## **SOLICITUD DE EVALUACIÓN DE IMPACTO AMBIENTAL**

### **INFORMACIÓN ACLARATORIA**

Por este medio yo, Ing. Catherine Stephanie Durán Muñoz, mujer, panameña, ingeniera, cedulada 6-713-1121 localizable en Avenida Centenario, frente al taller Pachito, Edificio de Larious Corregimiento de La Chitré, Distrito de Chitré, provincia de Herrera, correo: cys.group.inc@gmail.com, celular 6282-6704, en calidad de Presidente y Representante Legal de la sociedad denominada **C & S GROUP INC.** sociedad anónima, inscrita bajo Folio N° 155654426, de la sección de personas mercantil del Registro Público, con domicilio Distrito de Chitré, provincia de Herrera, propietaria de la Finca con Folio Real N° 30395819, código de ubicación Nro. 6001 en la localidad de Herrera del Corregimiento de Chitré, Distrito de Chitré, en la Provincia de Herrera, actuando en **CALIDAD DE PROMOTOR** del proyecto denominado **GREEN GARDENS RESIDENCIAL** presentamos dentro del tiempo oportuno formal contestación a su NOTA ACLARATORIA DRHE-SEIA-0782-2022 calendada de 30 de mayo de 2022.

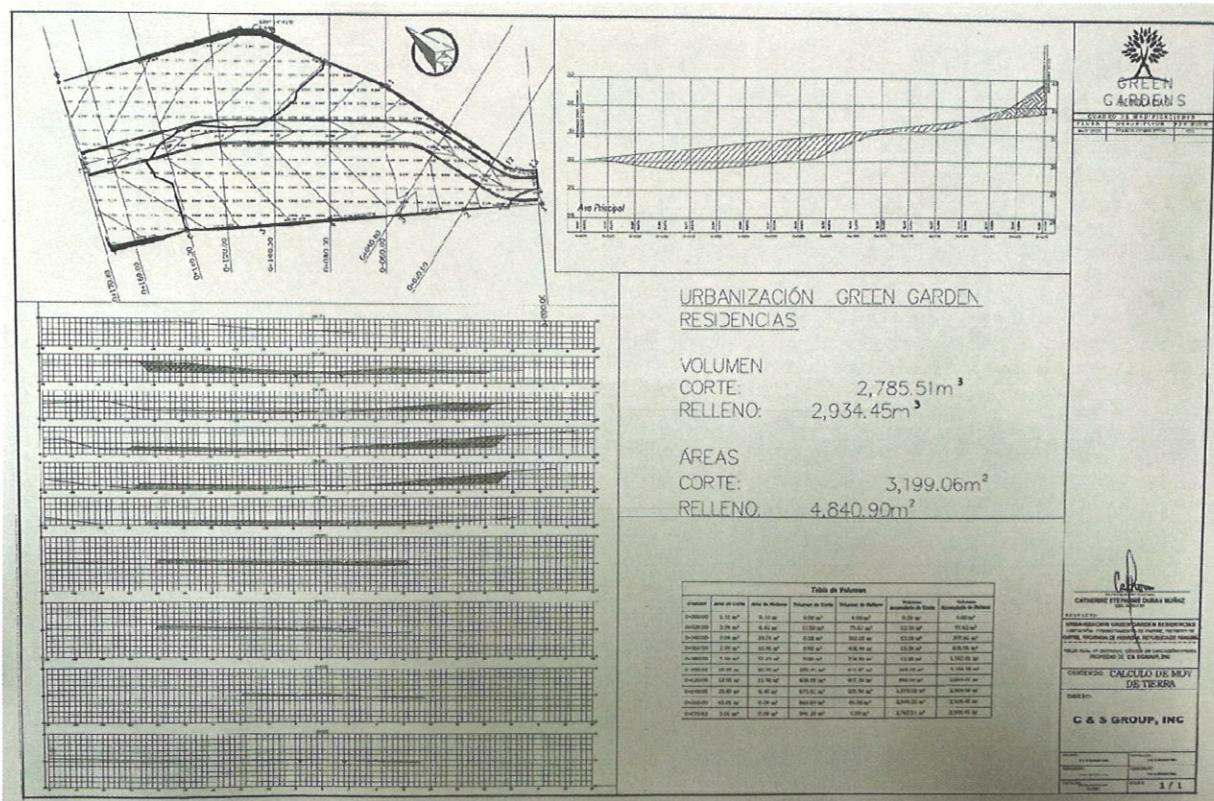
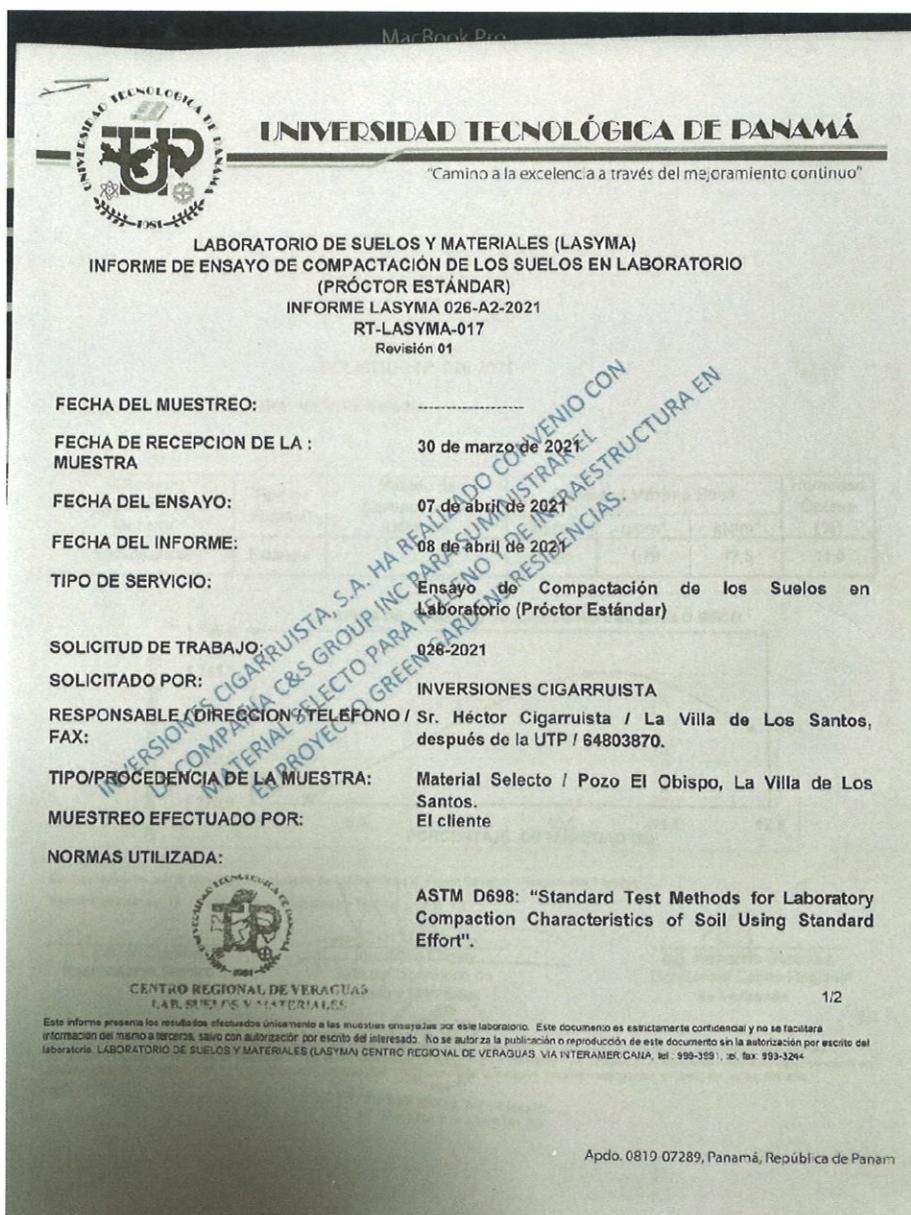
5. En la Sección 5.4.2 Construcción/ejecución (página 26), se indica que durante la actividad de adecuación del sitio: "El movimiento de tierra será mínimo, ya que la mayor parte del terreno presenta una topografía plana y el promotor construirá adecuándose todo lo posible a la topografía del terreno". Consta en Informe de Inspección realizada por personal de Mi Ambiente- Herrera, con fecha 27 de mayo de 2022, que la topografía del área del proyecto es irregular, ya que existe secciones de la finca que presentan una mayor elevación, mientras que hacia el centro del terreno, se presenta una leve depresión. Por lo antes expuesto, el Promotor del Proyecto deberá:

- a) Indicar el volumen de adecuación de material para la adecuación de terreno (corte, relleno y nivelación del terreno).
- b) Presentar planos de adecuación del terreno (corte/relleno/nivelación), el cual debe estar firmado y sellado por profesional idóneo, dicho plano debe indicar lo siguiente:
  - i. Nombre del proyecto. Localización regional
  - ii. Polígono definido.
  - iii. Curvas de nivel con la topografía original de la finca.
  - iv. Curvas de nivel con topografía del acontecimiento propuesto
  - v. Terracería final del proyecto.

1	878616.634	563906.801	30.0707 LC
2	878619.551	563904.001	30.1111 LC
3	878624.862	563900.343	30.1759 LC
4	878631.061	563898.566	30.2407 LC
5	878634.042	563898.215	30.2707 LC
6	878643.974	563897.043	30.3707 LC
7	878653.906	563895.875	30.4707 LC
8	878655.906	563895.639	30.4908 LC
9	878661.375	563894.189	30.5476 LC
10	878666.219	563891.266	30.6044 LC
11	878671.355	563887.07	30.6707 LC
12	878686.844	563874.418	30.8707 LC
13	878702.333	563861.765	31.0707 LC
14	878713.966	563852.262	31.2209 LC
15	878719.684	563846.934	31.2991 LC
16	878724.661	563840.908	31.3773 LC
17	878730.125	563833.337	31.4707 LC
18	878741.829	563817.119	31.6707 LC
19	878747.542	563809.204	31.7683 LC
20	878623.242	563892.64	30.1283 LOTE
21	878659.305	563888.392	30.4808 LOTE
22	878661.639	563886.485	30.5246 LOTE
23	878671.355	563878.548	30.6526 LOTE
24	878642.684	563873.803	30.5149 LOTE

### MODELO CIPRÉS

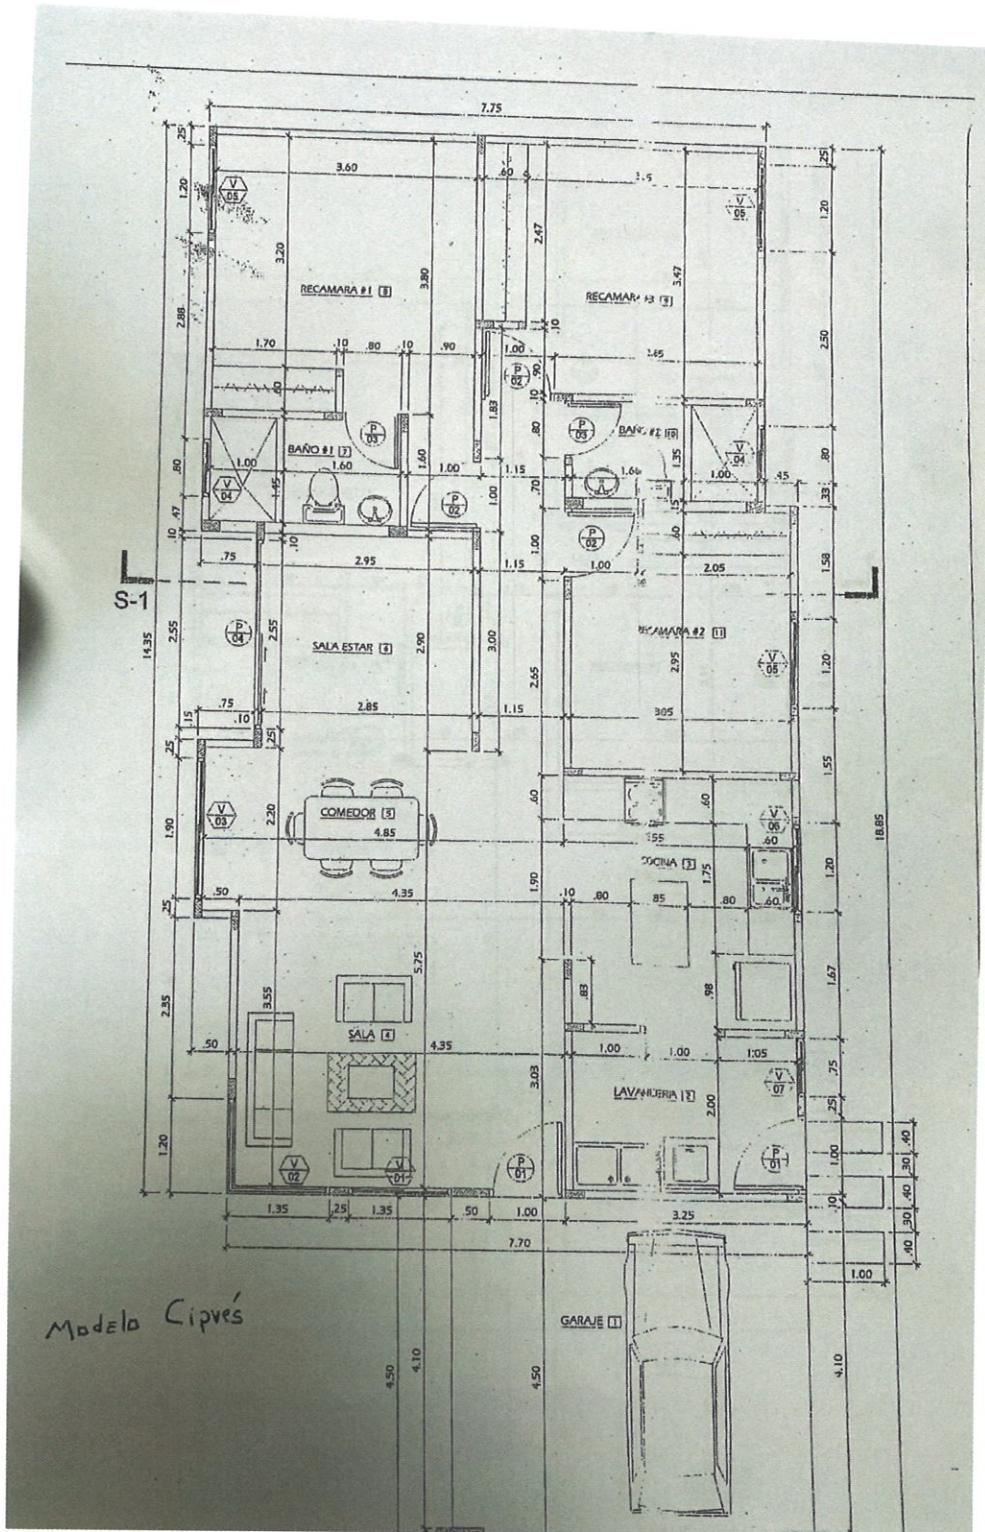
(página 29), se establece lo siguiente: "Este proyecto urbanístico consiste en parcelar y servir una área de 8,040.00 m<sup>2</sup>, en donde se pretende construir unas 20 residencias, que van de 236.11 a 340.53 m<sup>2</sup> cada lote según su ubicación. La primera vivienda constará con área de construcción abierta de 19.44 m<sup>2</sup> y cerradas de 97.11 m<sup>2</sup> sumando un área total de 116.55 m<sup>2</sup> .. y la segunda vivienda constará con área de construcción abierta de 22.50 m<sup>2</sup> y cerrada de 111.49 m<sup>2</sup> sumando un área total de 133.99 m<sup>2</sup>". Por lo antes expuesto el Promotor deberá:

- a) Presentar planta arquitectónica de los distintos modelos de viviendas con su correspondiente deglose de áreas.

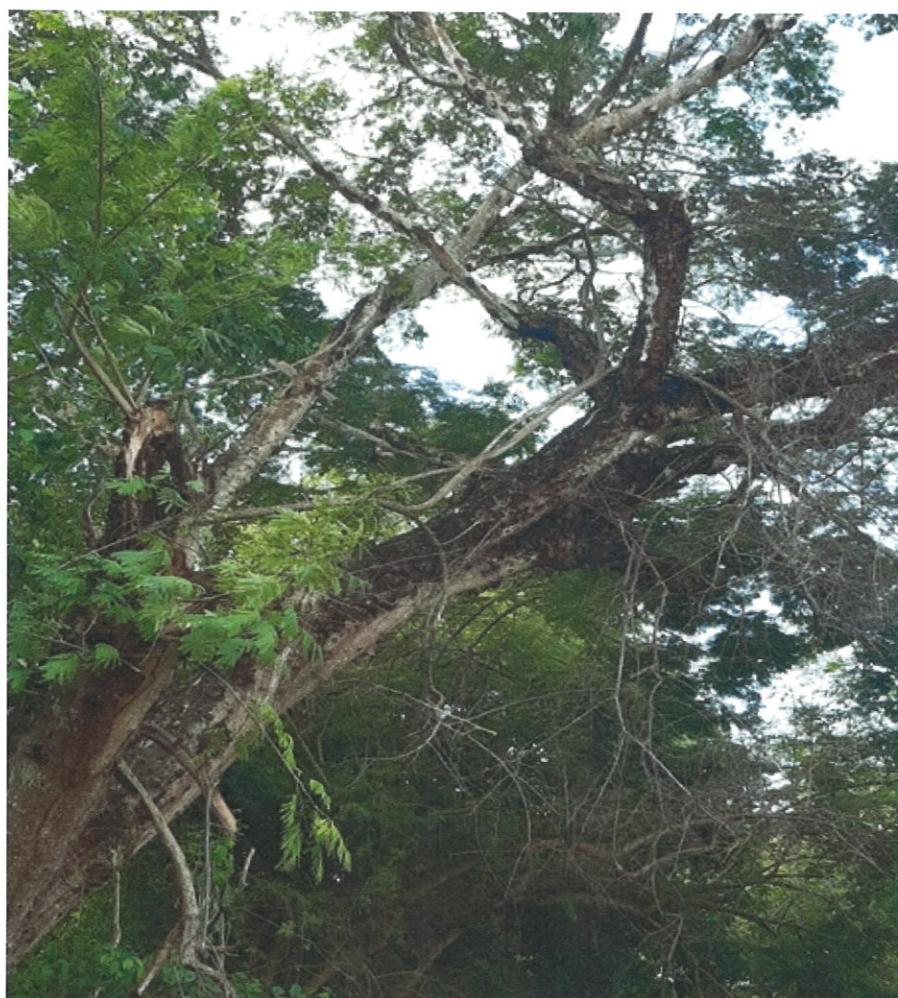
(pagina 40), se indica que lo interno de la finca solo se identifico un (1) árbol con DAP mayor a 20 cms, lo cual fue corroborado, mediante inspección de campo; sin embargo, mediante Informe de Inspección, con fecha 27 de mayo de 2022, se establece que las cercas colindantes existen árboles que requerirán ser talados y/o podados, con el desarrollo del proyecto. Por lo antes expuesto, el Promotor deberá.

- a) Detallar las especies de árboles ubicados en las colindancias del proyecto, que requerirán ser podadas y/o taladas con el desarrollo el proyecto.

En el sitio colindante se encuentra un arbol que es de Corotu (*Enterolobium cyclocarpum*), el mismo no directamente nos afecta a nuestro proyecto, lo preocupante es la condición en el que está ya que mantiene ramas partidas por la cual le solicitaremos en su momentos a su entidad Mi Ambiente (ANAM) la evaluacion del mismo para tomar una decision al respecto segun su sugerencia.

Además los otros arboles en la colindancia no son afectados para nuestro desarrollo.
